「福岡県建築物耐震診断・改修マニュアル(平成25年改訂)等に関する講習会」

講習内容の問い合わせに対する回答

(平成25年5月27日開催)

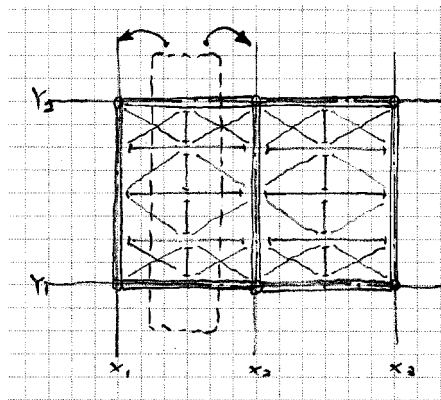
P.36 ※3の中段「張間方向に関しては・・・」の具体例は、下図と考えてよろしいですか。

その通りです。
